**STADT WUPPERTAL / DIE OBERBÜRGERMEISTERIN**

Antwort auf Anfragen	Geschäftsbereich	GB 1 Stadtentwicklung, Bauen und Mobilität
	Ressort / Stadtbetrieb	Ressort 101 - Stadtentwicklung und Städtebau
	Bearbeiter/in Telefon (0202) E-Mail	Renate Lassay 5635999 renate.lassay@stadt.wuppertal.de
	Datum:	17.11.2025
Drucks.-Nr.: VO/0964/25/1-A öffentlich		
Sitzung am Gremium 03.12.2025 BV Elberfeld		Beschlussqualität Entgegennahme o. B.
Neugestaltung Kirchplatz

Große Anfrage der CDU-Fraktion in der Bezirksvertretung Elberfeld vom 14.10.2025.

Abbildung 01 räumliche Neuordnung

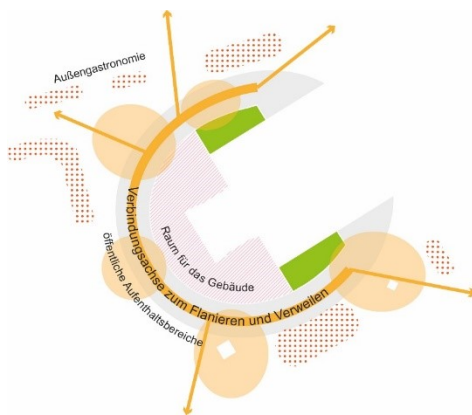
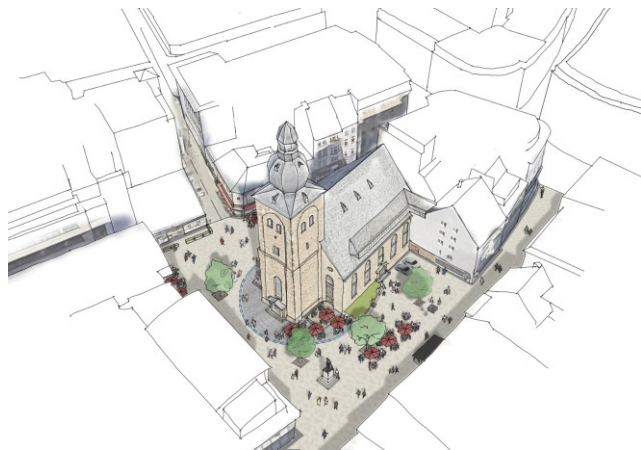
Den neuen Plänen nach soll der Kirchplatz nun großflächig mit hellem Betonsteinpflaster versehen werden. Nur im unmittelbaren Umfeld der Kirche ist ein Kopfsteinpflasterkreis aus Naturstein vorgesehen, der auch die Architektur der Citykirche aufgreift.

Die optisch deutlich von der Citykirche abweichende Betonsteinpflasterung wurde u.a. aus Kostengründen gewählt.

Für die CDU-Fraktion ist es wünschenswert, dass der gesamte Platz seine historische Bedeutung widerspiegelt. Dazu gehört eine Kopfsteinpflasterung aus Naturstein, die das Erscheinungsbild der Citykirche fortsetzt. Zudem verleiht sie dem Platz eine historische Optik und damit die kohärente Atmosphäre. Um dem Platz den erforderlichen Gehkomfort zu geben, sollte das Pflaster abgeschliffen sein (vgl. Kopfsteinpflasterung um die Kreuzkirche herum).

Die Neugestaltung des Areals wurde im Zuge der Freianlagenplanung sorgsam entwickelt und mit allen Trägern öffentlicher Belange vorabgestimmt.

In Abstimmung mit dem Denkmalschutz wurde für den „inneren Kreis im direkten Umfeld der Kirche“ Natursteinpflaster vorgesehen. Auf Empfehlung des Gestaltungsbeirates wurde auf der Platzfläche und den angrenzenden Straßen das Material des Projektes „Döppersberg“ ausgewählt, das auch bei der Neugestaltung Alte Freiheit, Poststraße und dem Kerstenplatz Verwendung findet.

In dem Projekt sind Pflasterarbeiten von ca. 3.100 qm Betonsteinpflaster kalkuliert. Würde man dieses Pflaster durch Grauwacke / Melaphyr Kleinpflaster (Ursprung Asien), neu, gesägt und geflammt, ersetzen und ungebunden verlegen, entstünden Mehrausgaben von ca. 160 €/ qm, netto, und Mehrkosten von ca. 496.000,00 netto €.
